FÓRUM ELEITORAL DE APUCARANA					
Relatório de vistoria técnica da edificação					
ASSUNTO					
Vistoria técnica do Fórum Eleitoral de Apucarana para verificar a necessidade de reforma e adequações					
EMPRESA RESPONSÁVEL					
CONSTRUTORA DREON					
REVISÕES					
Nº	DESCRIÇÃO	PROFISSIONAL	RESPONSÁVEL	CREA-PR	DATA
0	PARECER TÉCNICO	MAURICIO	MAURICIO	155.580/D	27/05/2019
OBJETIVO					
Apresentar de forma clara e objetiva a situação em que se encontra o edifício e os problemas encontrados.					
DATA VISITA		07/05/2019			
ENGENHEIRO CIVIL SOP		MAURICIO AJALA FIORENTIN			
REPRESENTANTE SOP					
FÓRUM ELEITORAL		ANDREIA SILVA MILANIN			
RESPONSÁVEL TÉCNICO			CONTRATANTE		
MAURICIO AJALA FIORENTIN CREA-PR 155580/D			TRIBUNAL REGIONAL ELEITORAL DO PARANÁ CNPJ: 035.985.113/0001-81

1 SITUAÇÃO

2 OBJETO DO TRABALHO

Imagem 3 - Vaga reservada pessoa com deficiência

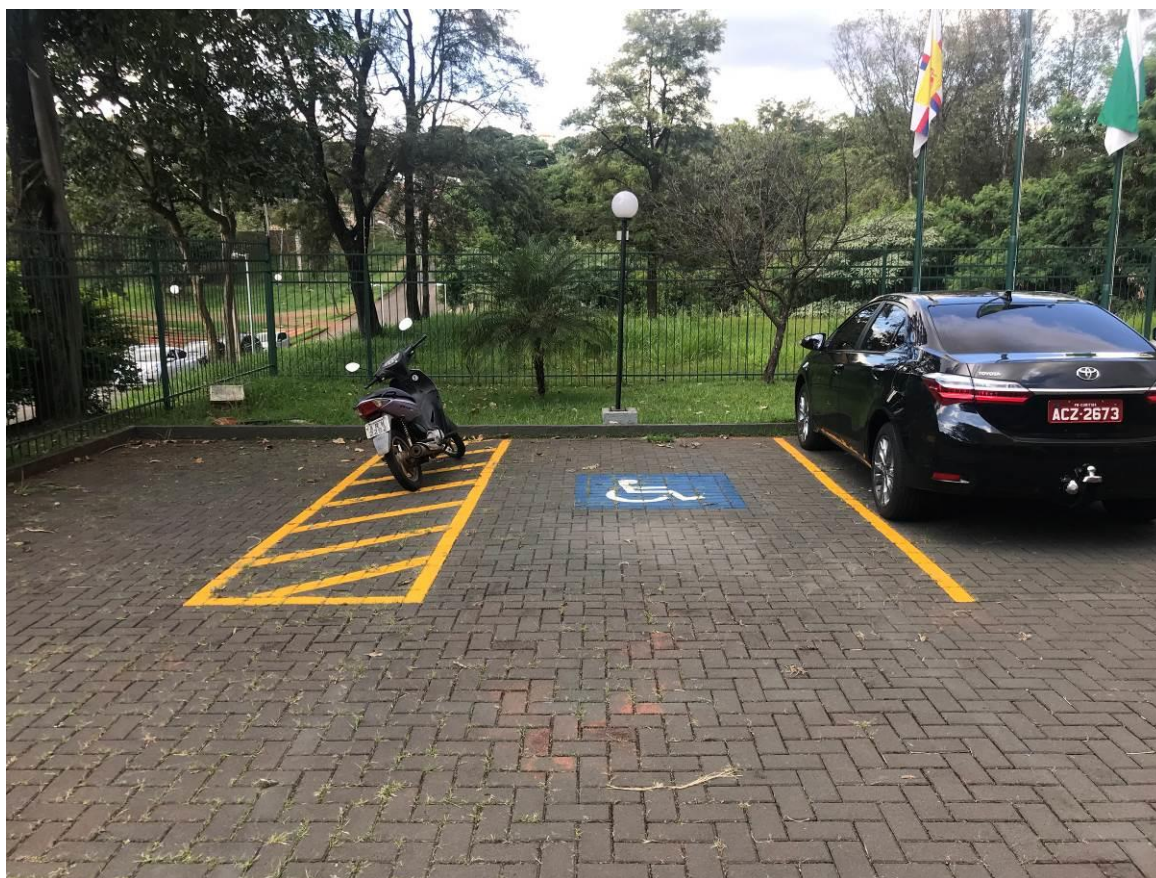
- O estacionamento atual não conta com vagas reservadas para Idosos, e a vaga reservada para pessoa com deficiência, Imagem 3, não encontra-se entre as mais próximas à entrada da C.A.E, além de não possuir sinalização vertical (Placa com poste). Desta maneira o estacionamento está em desacordo com as leis e normas vigentes à matéria.

Imagem 5 - C.A.E.

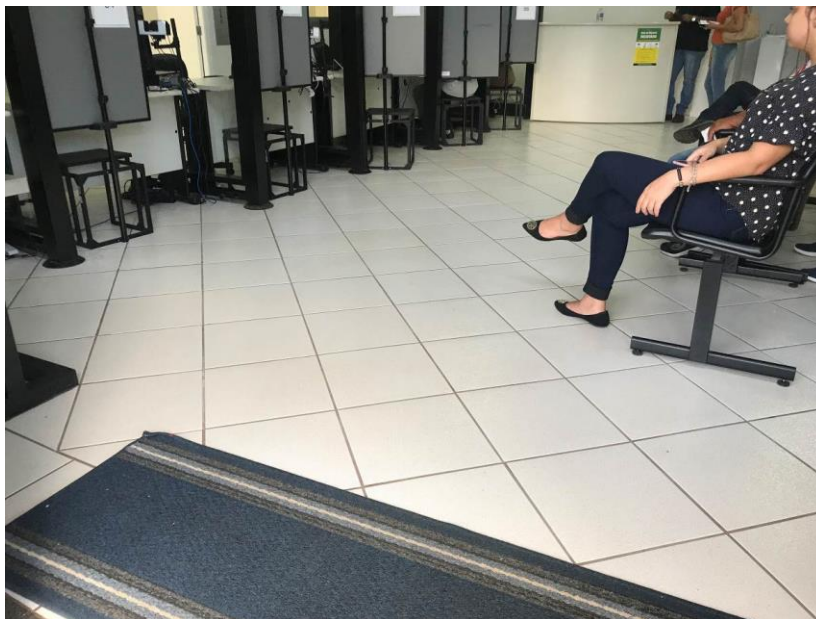
- A C.A.E., Imagem 5, não possui qualquer caminho acessível, com piso tátil, também não conta com um módulo de referência, com o símbolo de PCD, ambos itens exigidos pela norma vigente para tornar a edificação acessível. Vale ressaltar que não é necessário a execução de piso tátil e demais critérios de acessibilidade nos cartórios, pois não é realizado atendimento ao público nas salas.

- O tapete de entrada, Imagem 5, também está fora de norma, pois deveria estar firmemente fixado ao chão ou embutido na cerâmica, de maneira a facilitar o acesso de pessoa com deficiência à edificação

Imagem 16 – Sinalização de rota de fuga – Situação atual

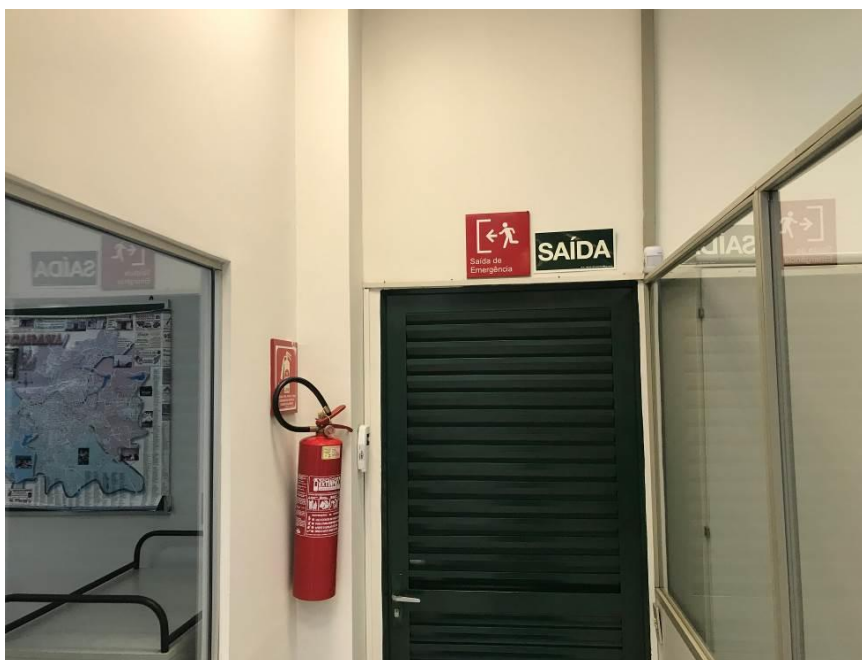
- A sinalização da rota de fuga e dos equipamentos de combate a incêndio encontram-se fora das normas atuais do Corpo de Bombeiros. Em alguns pontos, como mostra a Imagem 16, foi instalada a sinalização de SAÍDA, porém a mesma encontra-se em local incorreto, apenas a porta da C.A.E., que deve permanecer aberta durante todo o expediente, pode ser considerada como Saída para as rotas de fuga, o mesmo ocorre na Imagem 17, onde foi instalada placa direcionando para a porta de Saída dos Cartórios. Em alguns locais, como na entrada da C.A.E., Imagem 18, a sinalização por placas é inexistente, em outros locais, como nos quadros de força, Imagem 19, e nos extintores existe a sinalização, porém fora dos padrões da norma vigente.

É preciso que seja realizada a instalação de novo sistema de sinalização e iluminação de emergência, seguindo as exigências do CBMPR.

Imagem 20 - Extintor Obstruído

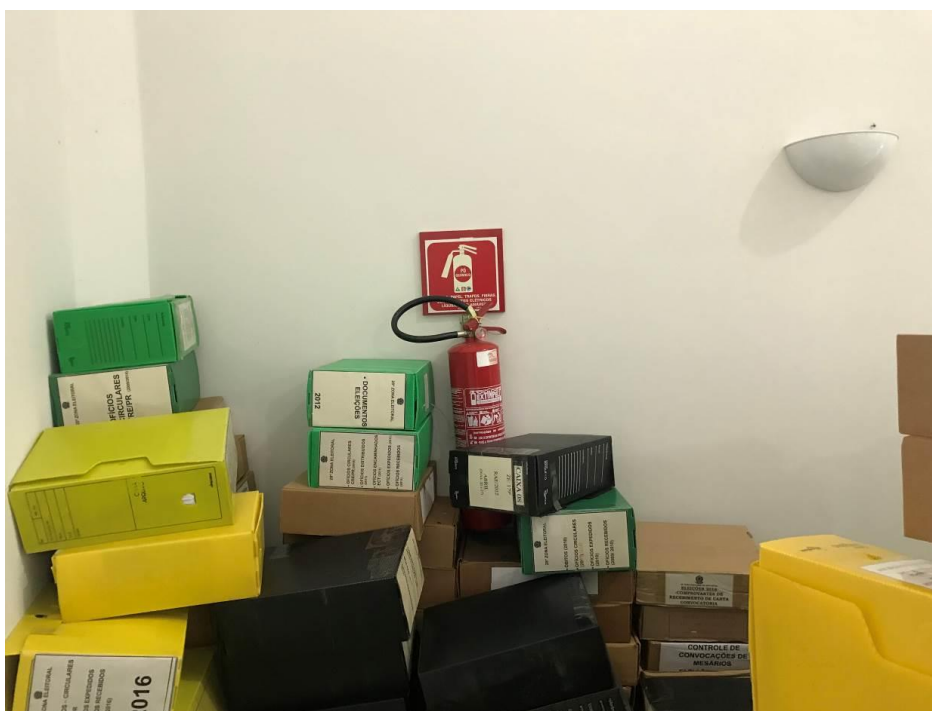
Atenção especial deve ser dada aos extintores do Depósito de Urnas, que encontram-se obstruídos, conforme apresentado na Imagem 20

Imagem 30 – Cerca Elétrica

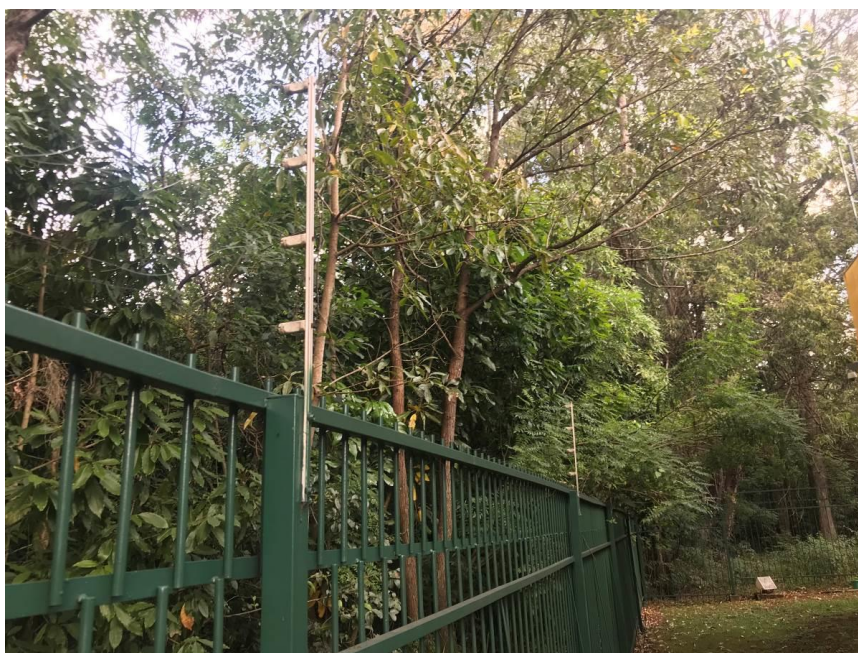
• A Imagem 30 mostra como é a situação atual do gradil da edificação, existe nele uma cerca elétrica, porém conforme relatos dos servidores a mesma nunca funcionou. Foi solicitado pelos servidores locais a retirada completa da cerca elétrica.

As demais solicitações, como readequações do layout, inclusão de porta para o depósito de urnas, remoção da cerca elétrica e instalação de película em vidros, devem ser analisadas por responsável e se possível incluídas na reforma geral do Fórum Eleitoral de Apucarana.

Imagem 37 – Alteração de Layout

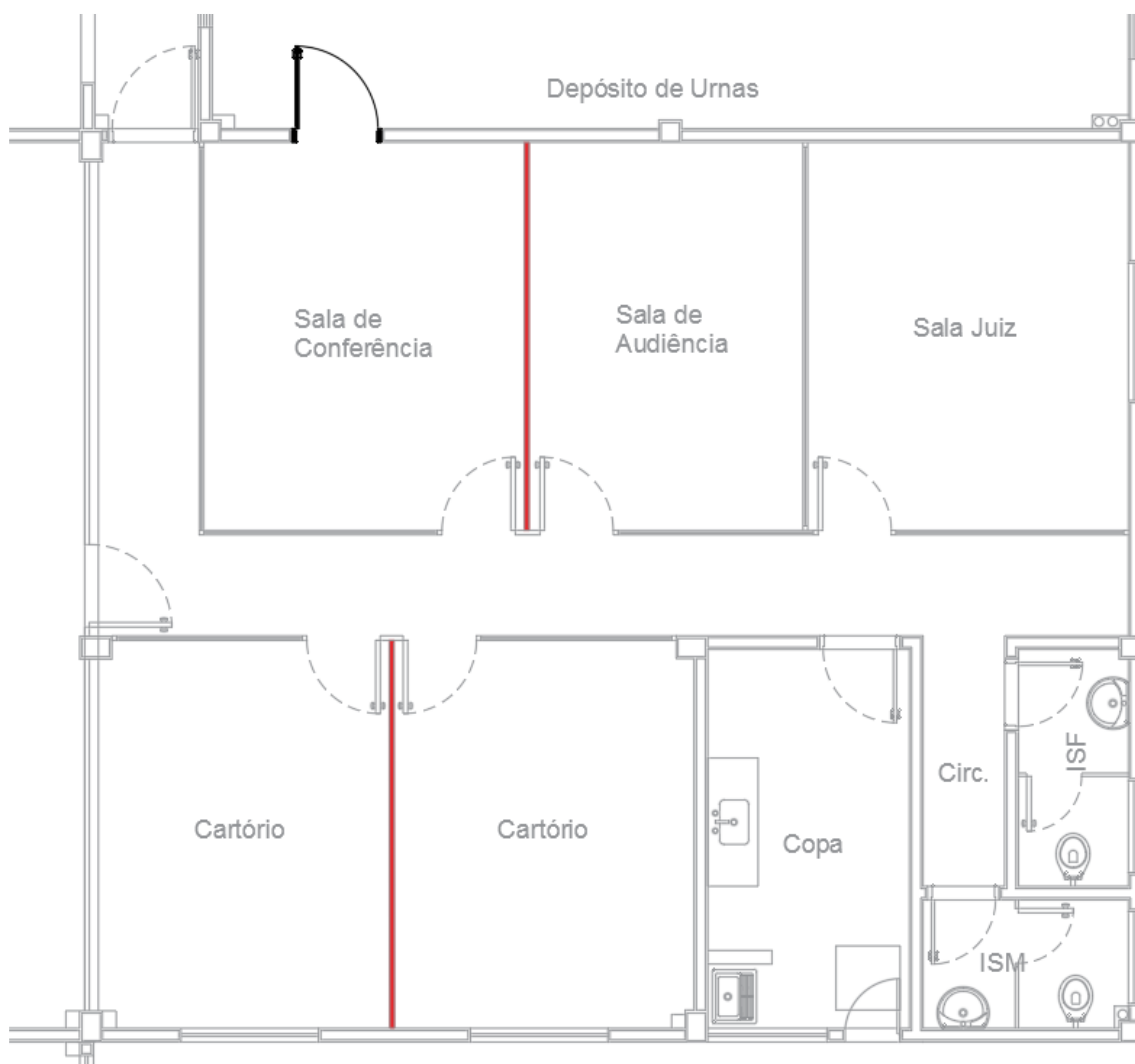
• Foi solicitado pelos servidores alterações no layout das salas dos cartórios, conforme ilustrado na Imagem 37 a divisória entre a Sala de Audiência e a Sala do Juiz e entre as Salas do Cartório, devem ser removidas. Também foi feita a solicitação para instalação de nova porta entre os cartórios e o Depósito de Urnas.
